ΕΛΛΗΝΙΚΗ ΔΗΜΟΚΡΑΤΙΑ
ΝΟΜΟΣ ΑΤΤΙΚΗΣ
ΔΗΜΟΣ ΧΑΪΔΑΡΙΟΥ

Αρ. αποφάσεως: 198

Περίληψη: «Έγκριση Κυκλοφοριακών ρυθμίσεων σε διάφορες περιοχές του Δήμου μας.»

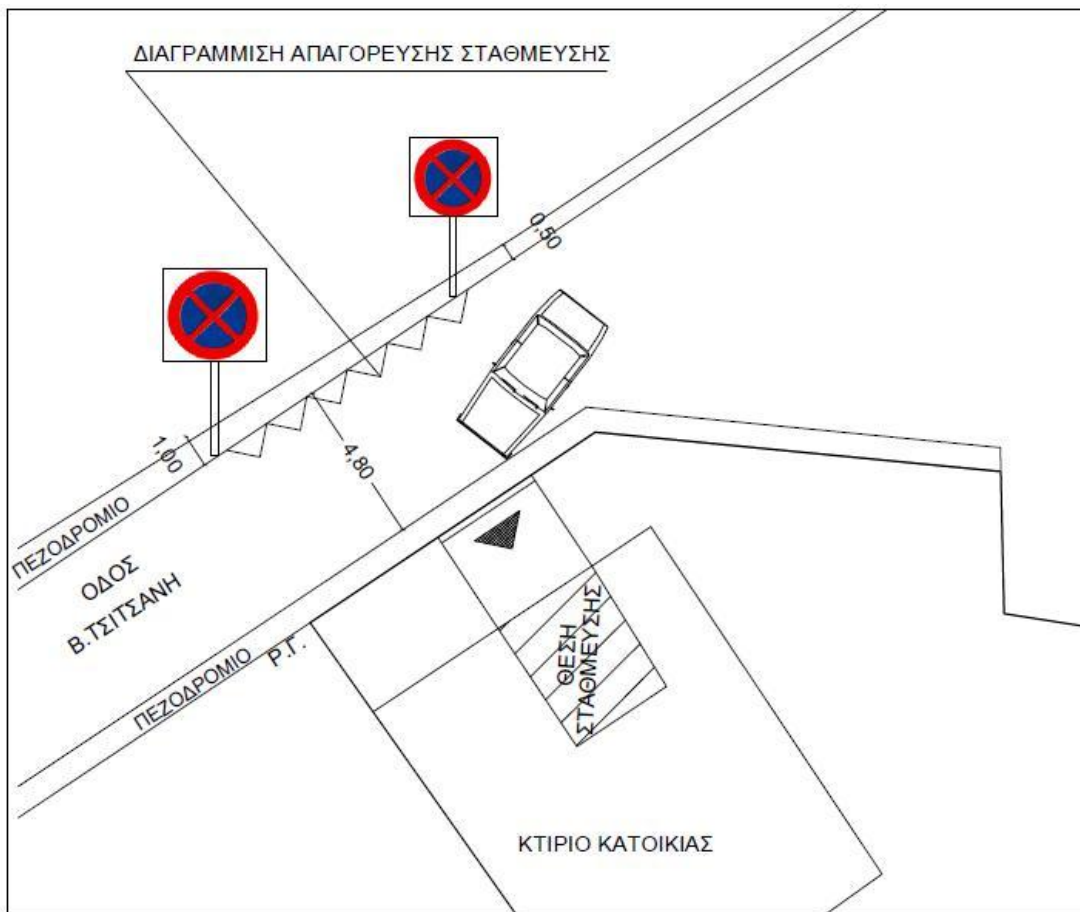
Με αφορμή το παραπάνω σχετικό, στις 28-6-2012 πραγματοποιήθηκε αυτοψία από μηχανικούς της Τεχνικής Υπηρεσίας, κατά την οποία διαπιστώθηκε ότι η Κα Σφυρή κατέχει νομίμως υφιστάμενη, στεγασμένη θέση στάθμευσης στο ισόγειο της οικίας της. Η οδός Β.Τσιτσάνη στο ύψος του αριθμού 41 έχει πλάτος 4,80μ από κράσπεδο σε κράσπεδο πεζοδρομίου. Τα πλάτη των πεζοδρομίων σε αυτό το σημείο είναι 70εκ. στην πλευρά του αριθμού 41 και μεταβλητό πλάτος από 1,00μ έως 50εκ στην απέναντι πλευρά, όπως φαίνεται και στο παρακάτω σκαρίφημα.

Συνεπώς, λόγω της στενότητας της οδού, όταν σταθμεύουν αυτοκίνητα απέναντι από την είσοδο της θέσης στάθμευσης, ακόμα και επί του πεζοδρομίου της οδού Β.Τσιτσάνη, παρεμποδίζεται η είσοδος και η έξοδος του οχήματος του ιδιοκτήτη, του οποίου η θέση στάθμευσης είναι νομίμως υφιστάμενη.

Σύμφωνα με το άρθρο 34 του Κ.Ο.Κ. «Στάση και στάθμευση», παρ. 3β «απαγορεύεται η στάθμευση οχήματος στο οδόστρωμα μπροστά από την είσοδο και έξοδο οχημάτων παρόδιου ιδιοκτησίας ως και απέναντι από αυτήν, όταν η οδός είναι στενή και παρεμποδίζεται η είσοδος - έξοδος οχημάτων εξ αυτής».

Η Τεχνική Υπηρεσία αφού έλαβε υπ' όψη της τον Κ.Ο.Κ., τις συνθήκες κυκλοφορίας και στάθμευσης στην περιοχή, τα γεωμετρικά στοιχεία δρόμων και πεζοδρομίων και το γεγονός ότι στην οικία διαμένει και εξυπηρετείται άτομο με αναπηρία, προτείνει να γίνει δεκτό το αίτημα της ενδιαφερόμενης και να τοποθετηθούν δύο ρυθμιστικές πινακίδες Ρ-40 απαγόρευσης στάσης και στάθμευσης με πρόσθετη πινακίδα ότι η απαγόρευση ισχύει μόνο για τους μήνες Ιούνιο, Ιούλιο, Αύγουστο και Σεπτέμβριο και να γίνει διαγράμμιση στο οδόστρωμα επί της οδού Β.Τσιτσάνη, απέναντι από τον αρ.41, όπως φαίνεται στην εικόνα

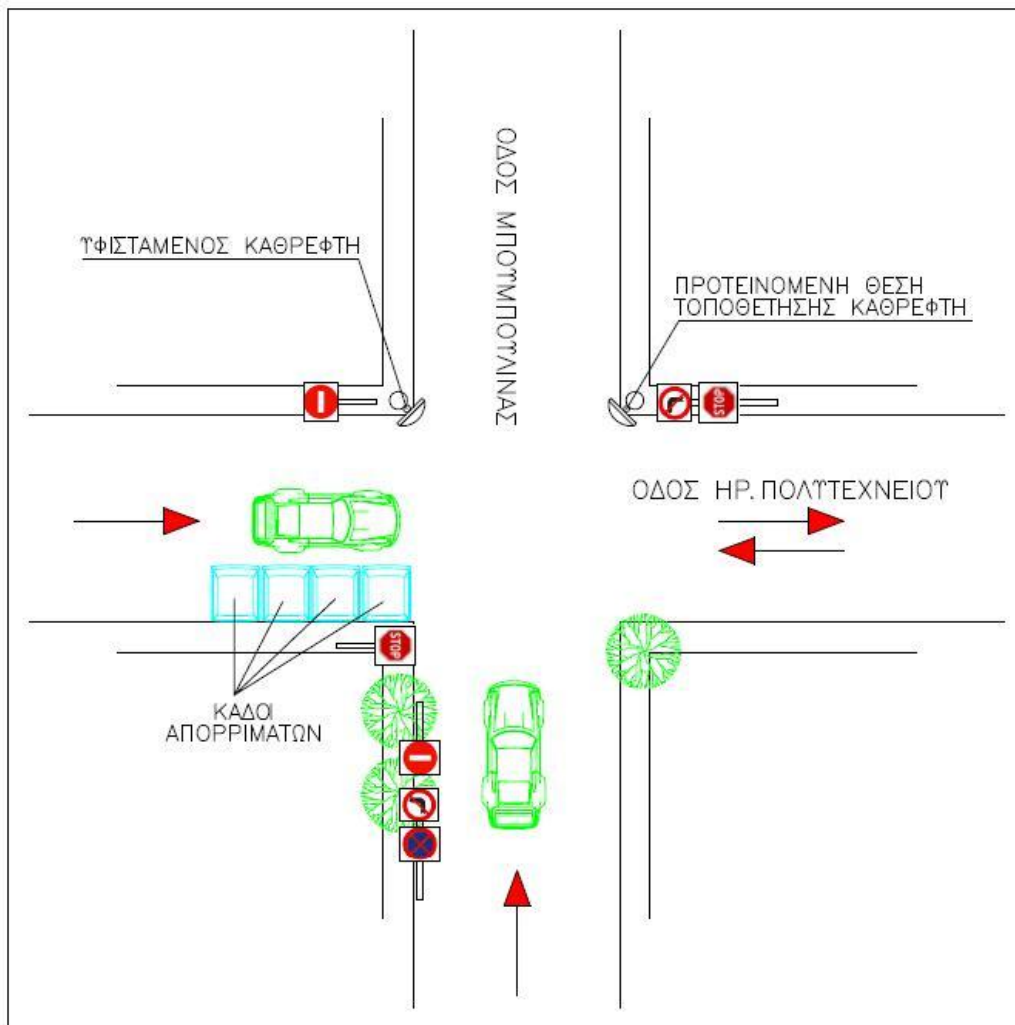
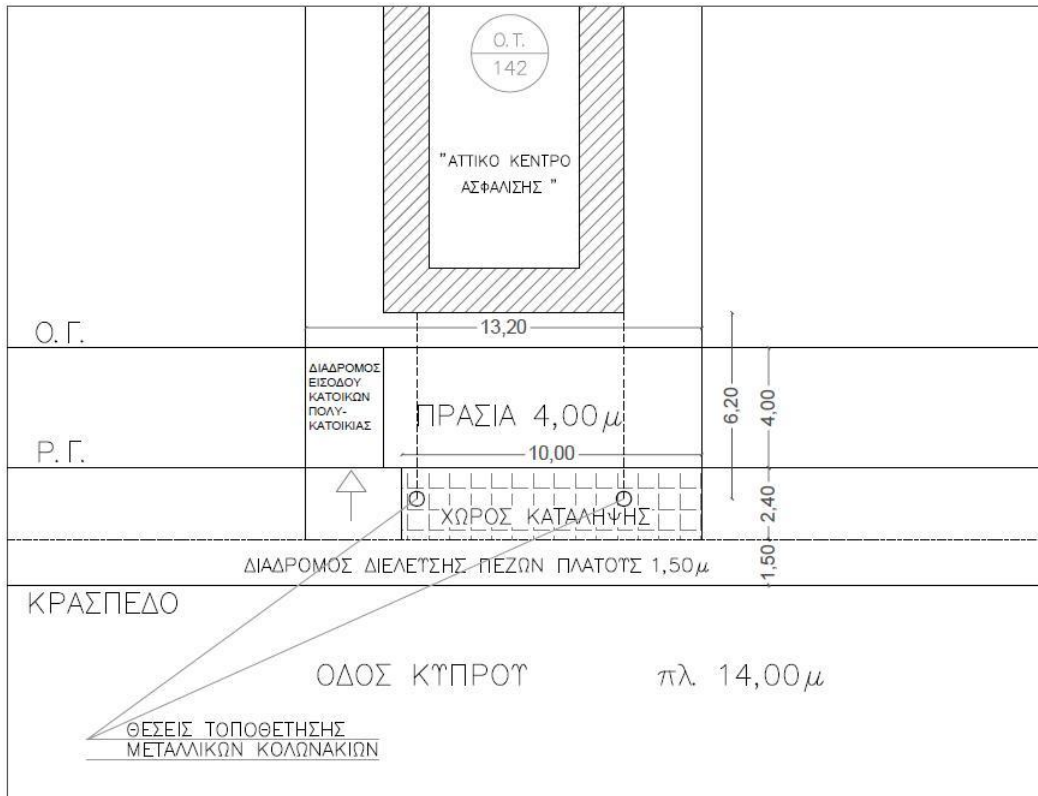
Σας ενημερώνουμε ότι, μετά από προφορικά αιτήματα περιοίκων και έπειτα από την συχνή πρόκληση ατυχημάτων στην διασταύρωση των οδών Μπουμπουλίνας και Ηρώων Πολυτεχνείου στο Άνω Δάσος, πραγματοποιήθηκε αυτοψία από μηχανικό της Τεχνικής Υπηρεσίας.

Κατά την αυτοψία διαπιστώθηκε ότι, η οδός Ηρ. Πολυτεχνείου είναι μονόδρομος μέχρι την συμβολή της με την οδό Μπουμπουλίνας και διπλής κατεύθυνσης από εκεί και προς τα ανατολικά, γεγονός το οποίο προκαλεί σύγχυση σε οδηγούς-επισκέπτες της περιοχής. Στον κόμβο υπάρχει επαρκής κατακόρυφη σήμανση και συγκεκριμένα ρυθμιστική πινακίδα P2 υποχρεωτικής διακοπής πορείας (STOP), στο σημείο που φαίνεται στην οριζοντιογραφία, που απευθύνεται στα οχήματα που κινούνται επί της Ηρ.Πολυτεχνείου. Παρόλα αυτά, επειδή υπάρχουν ψηλά δέντρα με πυκνό φύλλωμα και επί της οδού Μπουμπουλίνας και επί της Ηρ.Πολυτεχνείου, στις θέσεις που φαίνονται παρακάτω, καθώς και τέσσερις κάδοι αποκομιδής απορριμμάτων. Όλα αυτά, εμποδίζουν την ορατότητα στα επί της Ηρ.Πολυτεχνείου κινούμενα οχήματα. Επειδή η ορατότητα είναι περιορισμένη, τα οχήματα που βρίσκονται επί της Ηρ.Πολυτεχνείου υποχρεώνονται να προχωρούν παραπέρα από το σημείο που ορίζει η πινακίδα P2 και να καταλαμβάνουν μέρος του οδοστρώματος της οδού Μπουμπουλίνας. Κατά συνέπεια προκαλούνται συγκρούσεις

μεταξύ αυτών και των οχημάτων που κινούνται στην άνοδο της οδού Μπουμπουλίνας, που εξαιτίας και της έντονης ανηφορικής κλίσης συνήθως κινούνται με σχετικά μεγάλη ταχύτητα.

Η Τεχνική Υπηρεσία αφού έλαβε υπ' όψη της τον Κ.Ο.Κ., τις συνθήκες κυκλοφορίας και στάθμευσης στην περιοχή, τα γεωμετρικά στοιχεία δρόμων και πεζοδρομίων προτείνει την τοποθέτηση ενός (1) καθρέπτη στο σημείο που σημειώνεται στην οριζοντιογραφία του κόμβου.

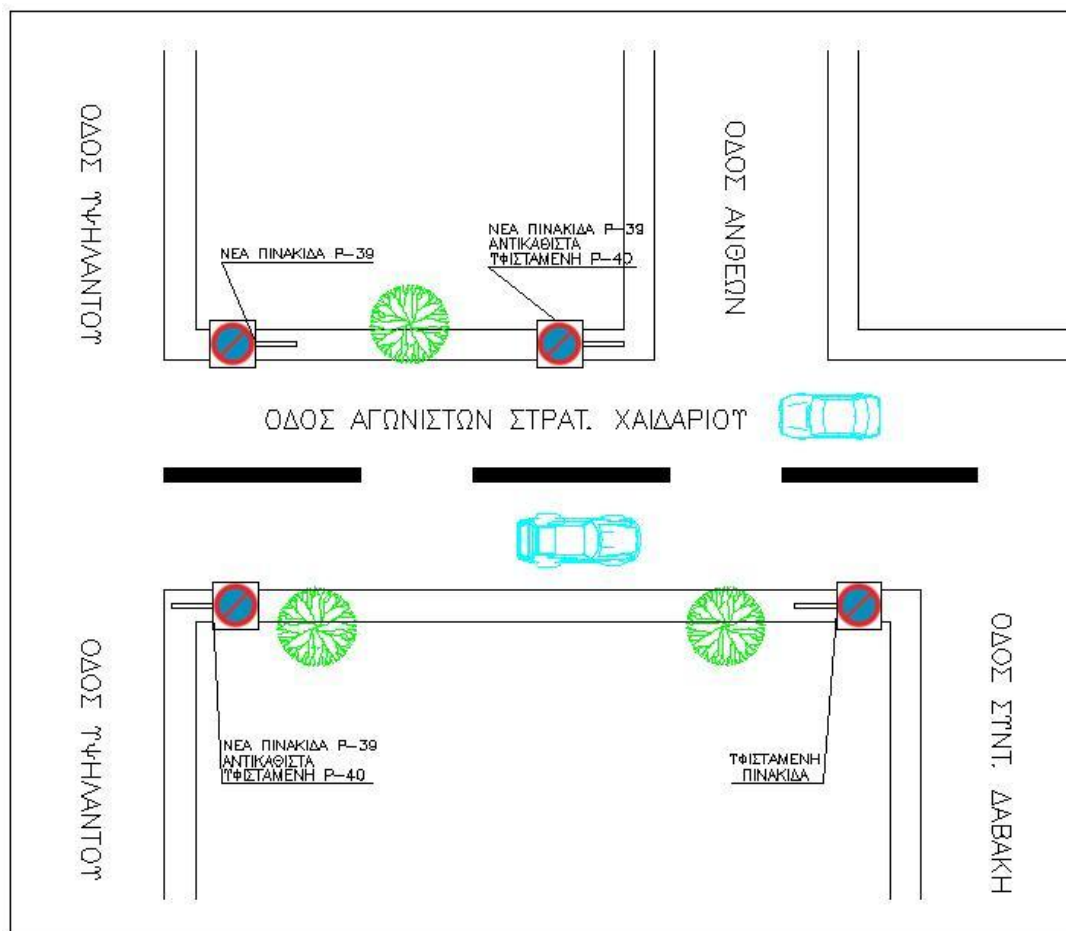
Επί της οδού Αγωνιστών Στρατ. Χαϊδαρίου (στο ρεύμα προς Ιερά Οδό) υπάρχει

τοποθετημένη μία πινακίδα P-40 πλησίον της οδού Ανθέων, η οποία ορίζει την αρχή της περιοχής απαγόρευσης στάσης και στάθμευσης, χωρίς να υπάρχει δεύτερη πλησίον της οδού Υψηλάντου, η οποία να ορίζει το τέλος της περιοχής απαγόρευσης στάσης και στάθμευσης.

Επομένως πρέπει να αφαιρεθεί η πινακίδα P-40 και να τοποθετηθούν δύο (2) πινακίδες P-39, στις θέσεις που φαίνονται στην παρακάτω εικόνα 1.

Επίσης, στην απέναντι πλευρά της οδού Αγωνιστών Στρατ. Χαϊδαρίου (στο ρεύμα προς Λ.Αθηνών) υπάρχει τοποθετημένη μία πινακίδα P-40 πλησίον της οδού Υψηλάντου, η οποία ορίζει την αρχή της περιοχής απαγόρευσης στάσης και στάθμευσης, και υπάρχει πινακίδα P-39 πλησίον της οδού Συντ. Δαβάκη, η οποία ορίζει τέλος της περιοχής απαγόρευσης στάθμευσης.

Επομένως, πρέπει να αφαιρεθεί η πινακίδα P-40 και να τοποθετηθεί μία (1) πινακίδα P-39, στην θέση που φαίνονται στην παρακάτω εικόνα 1, προκειμένου να συνάδει με την ύπαρξη της επόμενης τοποθετημένης πινακίδας P-39.

Η Τεχνική Υπηρεσία αφού έλαβε υπ' όψη της τον Κ.Ο.Κ., τις συνθήκες κυκλοφορίας και στάθμευσης στην περιοχή, τα γεωμετρικά στοιχεία δρόμων και πεζοδρομίων προτείνει να εφαρμοστούν τα παραπάνω και να αφαιρεθούν συνολικά δύο (2) πινακίδες P-40 και να τοποθετηθούν τρεις (3) πινακίδες P-39, όπως φαίνεται στην εικόνα 1.

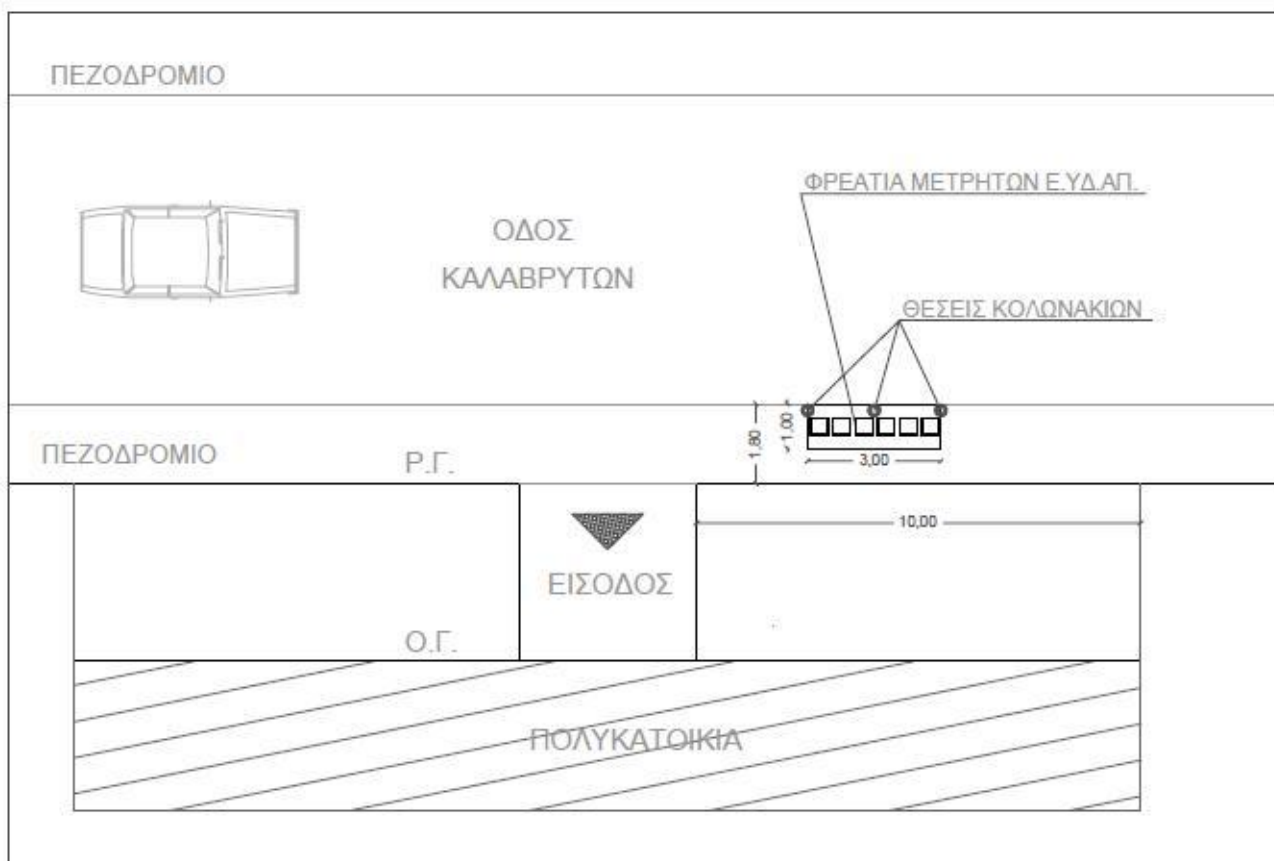
Η κυρία Πανορίτου Λουίζα κάτοικος στην οδό Καλαβρύτων αρ.10, με το παραπάνω σχετικό αίτημά της, ζητά την τοποθέτηση προστατευτικών στοιχείων (μεταλλικά κολωνάκια) επί του πεζοδρομίου της οδού Καλαβρύτων αρ.10, για την προστασία των φρεατίων των μετρητών της Ε.ΥΔ.ΑΠ. και την διασφάλιση της επισκεψιμότητάς τους από τους υπαλλήλους της εταιρίας κατά τις ημέρες καταμέτρησης της κατανάλωσης.

Η υπηρεσία μας, μετά από αυτοψία και αφού έλαβε υπ' όψη της τον Κ.Ο.Κ., τις συνθήκες κυκλοφορίας και στάθμευσης στην περιοχή, τα γεωμετρικά στοιχεία δρόμων και πεζοδρομίων, την αρ. 72/2012 Απόφαση Δημοτικού Συμβουλίου, προτείνει να γίνει δεκτό το αίτημα του ενδιαφερόμενου για τοποθέτηση προστατευτικών στοιχείων στο πεζοδρόμιο της οδού Καλαβρύτων στο ύψος του αρ.10, προκειμένου να αποτρέπεται η στάθμευση επί του πεζοδρομίου στο σημείο που βρίσκονται τα φρεάτια, να διασφαλίζεται η προστασία των φρεατίων των μετρητών της Ε.ΥΔ.ΑΠ και να διευκολύνεται η ορθή καταμέτρηση της κατανάλωσης του νερού.

- α) ο ενδιαφερόμενος να προμηθευτεί και να τοποθετήσει τα προστατευτικά στοιχεία με δικές της δαπάνες,
- β) τα προστατευτικά κολωνάκια να είναι πλαστικά, ύψους 70εκ. και διαμέτρου 12εκ. περίπου και να τοποθετηθούν έτσι ώστε να μην παρεμποδίζουν την κίνηση πεζών και ΑΜΕΑ στο πεζοδρόμιο και
